Subject: NATECAJ C - TOWER

Subject: C tower-vprašanje

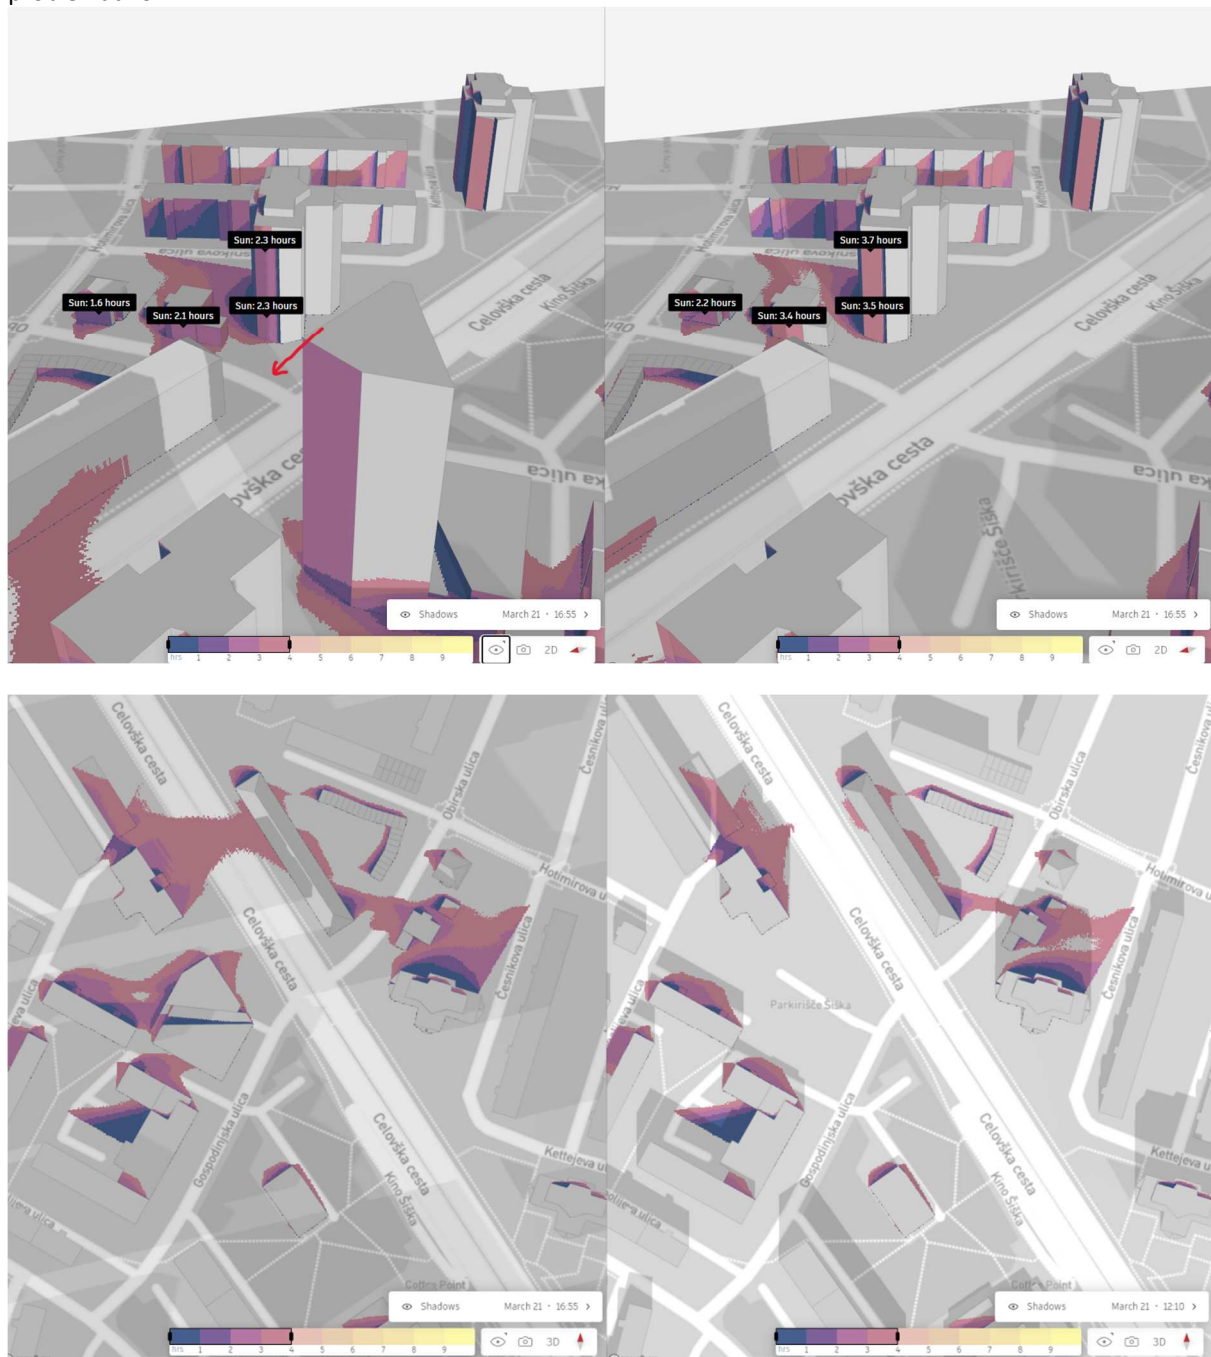
v projektni nalogi priložen študijski model za preveritev osončenosti (D_5-3D_model DOPOLNITEV_1) smo z dvema različnima orodjema za analizo prostora preverili vpliv tega modela na osončenost sosednjih stavb. Preveritvena orodja so pokazala problematiko senčenja sosednje stavbe na naslovu Celovška 122. Analizirali smo osončenost objekta pred umestitvijo novega volumna stolpnice in po umestitvi novega volumna stolpnice (študijski model iz natečajne priloge).

Umestitev gabarita novega objekta, kot je podana v natečajni prilogi, meče senco in skrajšuje čas osvetlitve dnevnih prostorov iz 3,7 na 2,3 ure na merodajni dan 21. marca. Rezultat kaže, da predviden poseg ni v skladu z določili 91. člena OPN MOL. Ugotavljamo, da do problematike prihaja zaradi višine predvidenega objekta. K zapisanemu prilagamo prikaz analize osvetlitve. Razpisovalca prosimo za pojasnila v zvezi z opisano problematiko.

V vašem vprašanju izpostavljate problematiko osončenja zahodne fasade stavbe Celovška 122. Pri tej fasadi je osvetlitev prostorov zagotovljena preko dveh vertikalnih klinasto razmaknjenih nizov balkonov. Večina balkonov na zahodni fasadi je zastekljenih, zato je bil pri preveritvi osončenja opazovan njihov zunanji plašč. Skladno z izdelano preveritvijo je čas osončenja vseh balkonov na tej fasadi, in s tem posredno tudi osončenje pripadajočih bivalnih prostorov, na datum 21.3. daljši kot 3 ure, kar ustreza normativu OPN MOL ID.

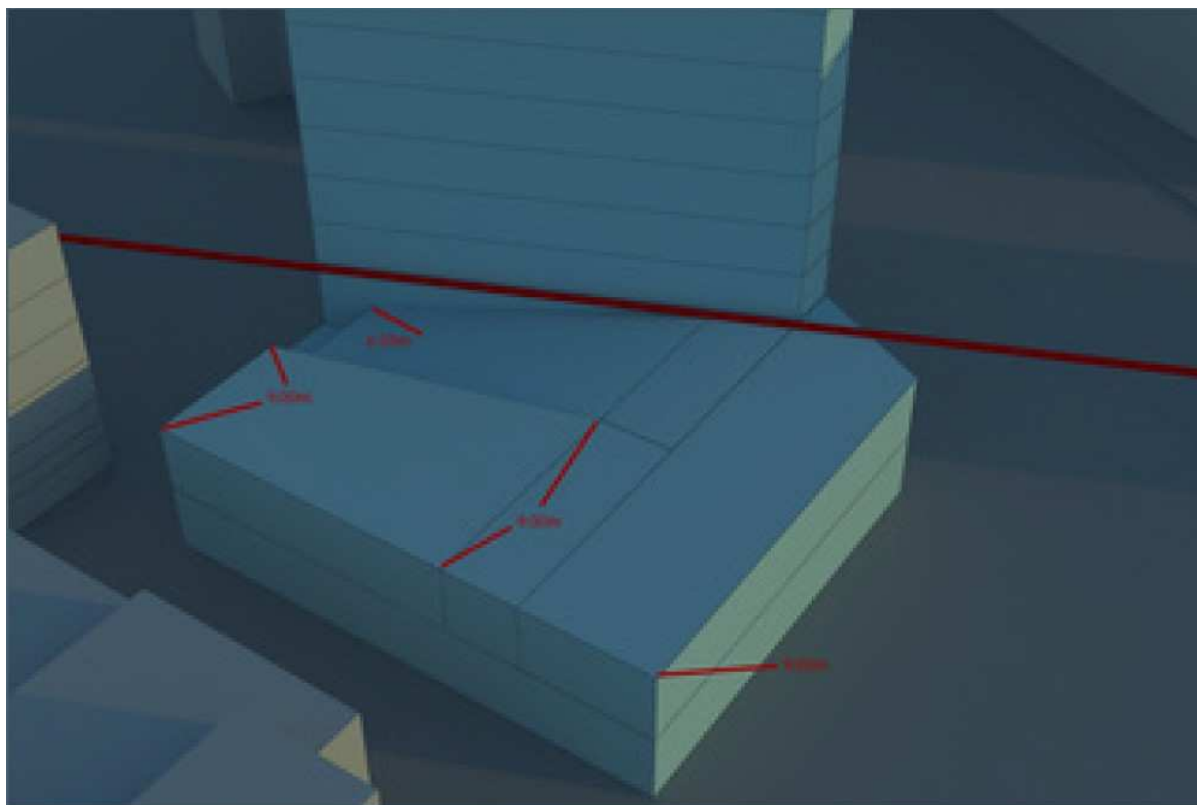
Zanima nas, zakaj je jugo-vzhodni vogal stolpnice, ki je definiran kot maksimalni gabarit gradnje, prirezan? Ta ne posega čez linijo osončenosti, ki je prikazana v študiji (prilagam izrez).

Ali drži, da izvedba vogala »v špico« ne vpliva na osončenost.

Ali je ta vogal objekta prirezan iz kakšnega drugega razloga.

Vogal v študijskem modelu je bil prirezan zaradi zagotavljanja osončenosti pri stavbi Celovška 122. Kot je navedeno v natečajni nalogi, pa lahko natečajna rešitev presega gabarite študijskega modela, če se na podlagi podrobne analize osončenja sosednjih stavb dokaže, da so pri zasnovi v celoti upoštevana določila 91. člena OPN MOL ID glede zagotavljanja osončenja v bivalnih prostorih sosednjih stavb.
